どんぐり公園の再整備について

どんぐり公園再整備計画図

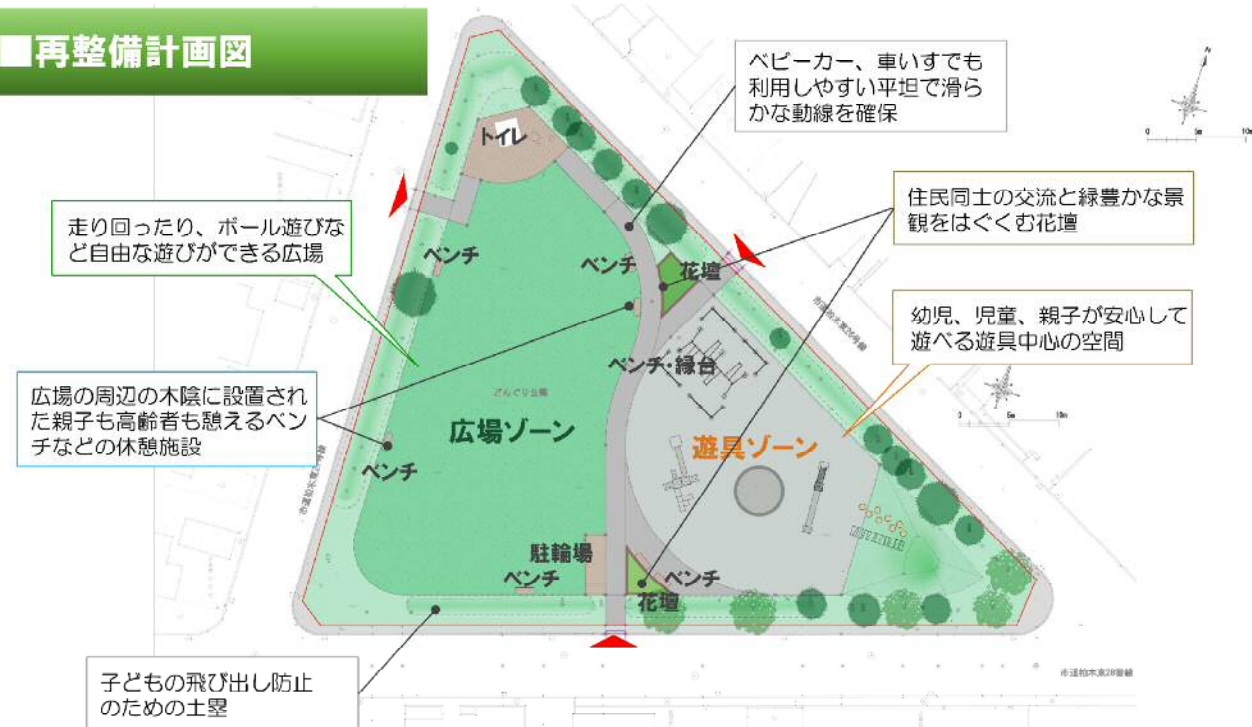
- ① 花壇
 - 花壇は広場と広場を仕切る境界としての役割があるため、中央付近に必要
- ② 広場
 - 広場の大きさは小さくてもよい
- ③ 樹木・見通し
 - 落葉樹の落葉の清掃が大変、困っている
 - 樹木が外周にあると公園内で遊んでいる子どもたちが見えないので防犯的によくない。
 - 公園外周の住民が子どもたちを見守れるようにしたい。
- ④ 遊具
 - 利用者（幼稚園や保育園など）の意見を尊重して導入の有無を決めてほしい

- 公園を貫入する園路を設置し、見通しを確保しつつ、広場ゾーンと遊具ゾーンを仕切る境界とします。
- 遊具ゾーンを少し大きくしました。また広場外周の木陰にベンチを設置し憩いの空間を設けます。
- 老朽危険木の伐採、電線に当たっている樹木の伐採及び剪定をします。
- 公園内への見通しを確保するため、低木を伐採します。
- 利用者、特に子どもの飛び出し防止のために、公園外周部に土塁（道路から高さ 50～70cm 程度）を設置します。
- 近隣の幼稚園・保育園を対象にアンケートを実施しました。結果は次ページで紹介します。
